## Gemeinde Rastede

### 6. Änderung Bebauungsplan Nr. 26 „Sandbergstraße – Am Turm“

#### Abwägung der Stellungnahmen zur Beteiligung der Behörden und sonstigen Träger öffentlicher Belange gemäß § 4 (2) BauGB und zur öffentlichen Auslegung nach § 3 (2) BauGB

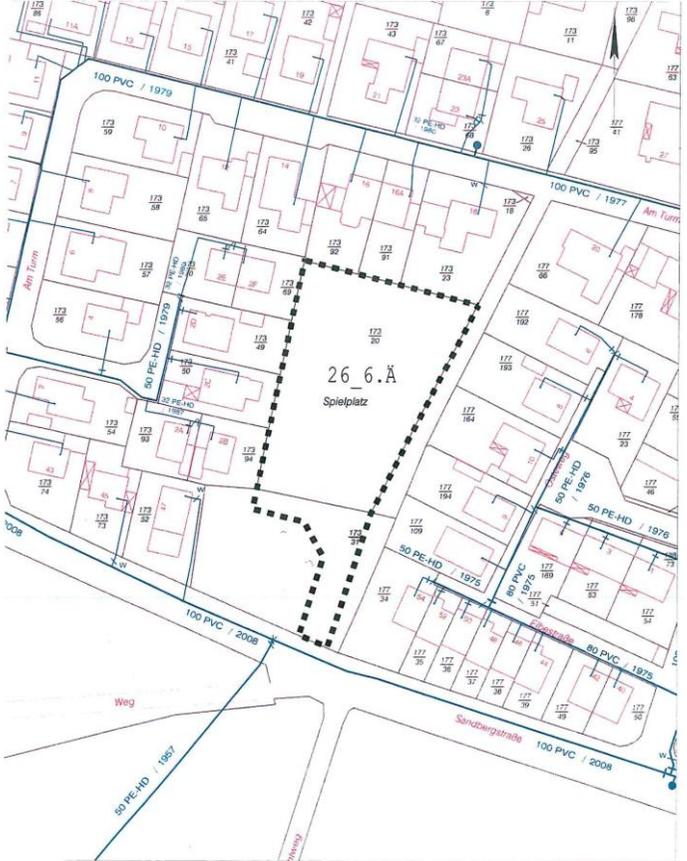
Nr.	Träger öffentlicher Belange Schreiben vom ...	Stellungnahme	Planungsrechtliche Vorgaben Abwägung/Beschlussempfehlung
8	<p>OOWV Georgstr. 4 26919 Brake 14.08.2017</p>	<p>Angrenzend an das Bebauungsgebiet befinden sich Versorgungsanlagen des OOWV. Diese dürfen weder durch Hochbauten noch durch eine geschlossene Fahrbahndecke, außer in Kreuzungsbereichen, überbaut werden.</p> <p>Das ausgewiesene Planungsgebiet kann im Rahmen einer erforderlichen Rohmeterweiterung an unsere zentrale Trinkwasserversorgung angeschlossen werden. Wann und in welchem Umfang diese Erweiterung durchgeführt wird, müssen die Gemeinde und der OOWV rechtzeitig vor Ausschreibung der Erschließungsarbeiten gemeinsam festlegen.</p> <p>Bei der Erstellung von Bauwerken sind gemäß DVGW Arbeitsblatt W 400-1 Sicherheitsabstände zu den Versorgungsanlagen einzuhalten. Außerdem weisen wir darauf hin, dass die Versorgungsleitungen nicht mit Bäumen überpflanzt werden dürfen. Um für die Zukunft sicherzustellen, dass eine Überbauung der Leitungen nicht stattfinden kann, werden Sie gebeten, ggf. für die betroffenen Leitungen ein Geh-, Fahr- und Leitungsrecht einzutragen.</p> <p>Für die ordnungsgemäße Unterbringung der Versorgungsleitungen innerhalb der öffentlichen Verkehrsflächen im Baugebiet, sollte ein durchgehender seitlicher Versorgungstreifen angeordnet werden. Dieser darf wegen erforderlicher Wartungs-, Unterhaltungs- und Erneuerungsarbeiten weder bepflanzt noch mit anderen Hindernissen versehen werden.</p> <p>Um Beachtung des DVGW Arbeitsblattes W 400-1 wird gebeten.</p> <p>Wir bitten vor Ausschreibung der Erschließungsarbeiten um einen Besprechungstermin, an dem alle betroffenen Versorgungsträger teilnehmen.</p> <p>Im Hinblick auf den der Gemeinde obliegenden Brandschutz (Grundsatz) weisen wir ausdrücklich darauf hin, dass die Löschwasservorhaltung kein gesetzlicher Bestandteil der öffentlichen Wasserversorgung ist. Die öffentliche Wasserversorgung als Aufgabe der Daseinsvorsorge wird durch die gesetzlichen Aufgabenzuweisungen des Niedersächsischen</p>	<p>Der Hinweis wird zur Kenntnis genommen und in die Begründung aufgenommen.</p> <p>Das DVGW Arbeitsblatt W 400-1 wird beachtet. Der Hinweis wird in die Begründung aufgenommen.</p> <p>Der Hinweis wird zur Kenntnis genommen.</p>
